工程指示 / 要求簡箋(E.I.)

工程指示編號：EI / 5837 / 23 修改版次：
 工程編號：J - 858 工程名稱：將軍澳日出康城
 工程項目：趟門 拆圖修改 3 件事
 收件人：生統 / 王良 / 拆圖 發件人：Ant Yeung 日期：13/03/2023

1 TYPICAL TRANSOM DETAIL
 D65 SLIDING DOOR

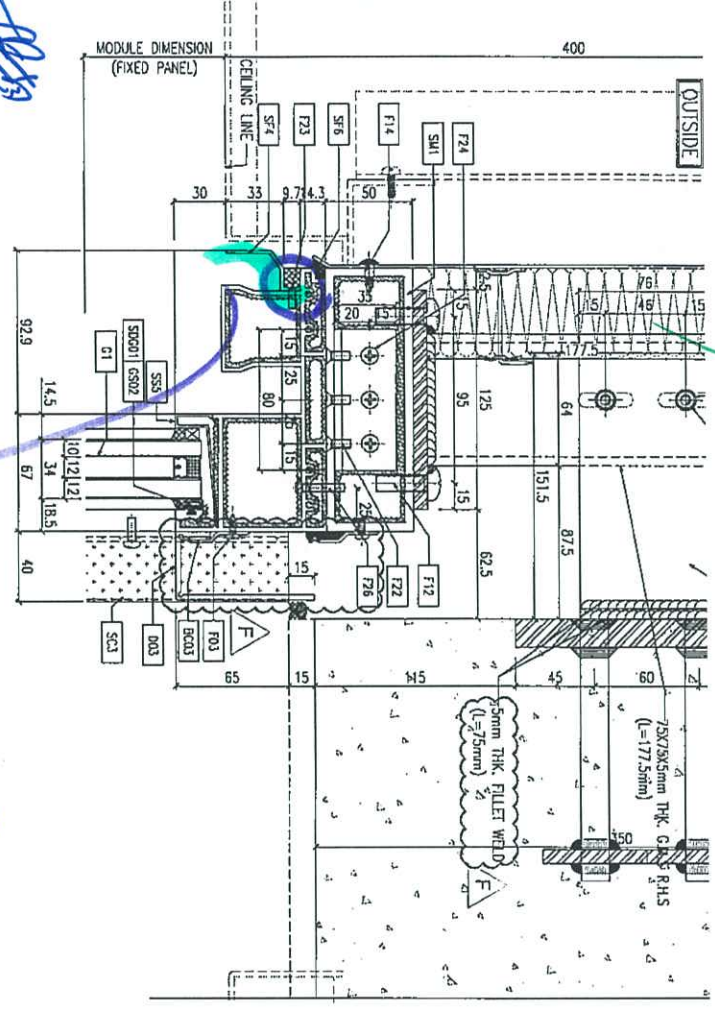
1. 因天花鋁板安裝後，趟門頂滴水線不能修螺絲。趟門頂修滴水線需跟框出貨。(早前是跟玉後裝) 樣板層抽出滴水線開料單供生統使用，大貨滴水線全跟內框出貨。
滴水線廠不用修螺絲。跟內框出就可以 *提早*
2. 因應 2023.03.08 信和業主要求，T2, T3, (12,15,16/F) 也是樣板層。
請補回 T2, T3, (12,15,16/F) 的開土機位置趟門框 開料單
請補回 T2, T3, (12,15,16/F) 的全部門玉
3. 因應判頭要求，趟門內框要再縮多 1mm(上下各 0.5mm), (左右各 0.5mm)
涉及修改拆圖 (趟門內框, 玉, 玻璃), 開料單

2 TYPICAL TRANSOM DETAIL
 D65 SLIDING DOOR

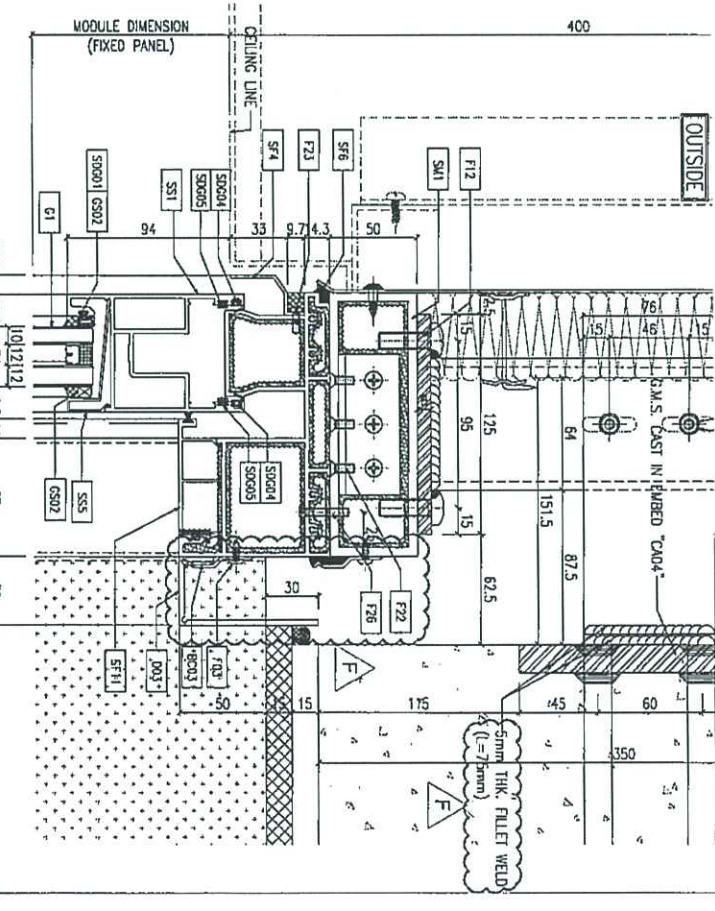
天裝金板窗框能安滴水線

木滴水線包頭框出
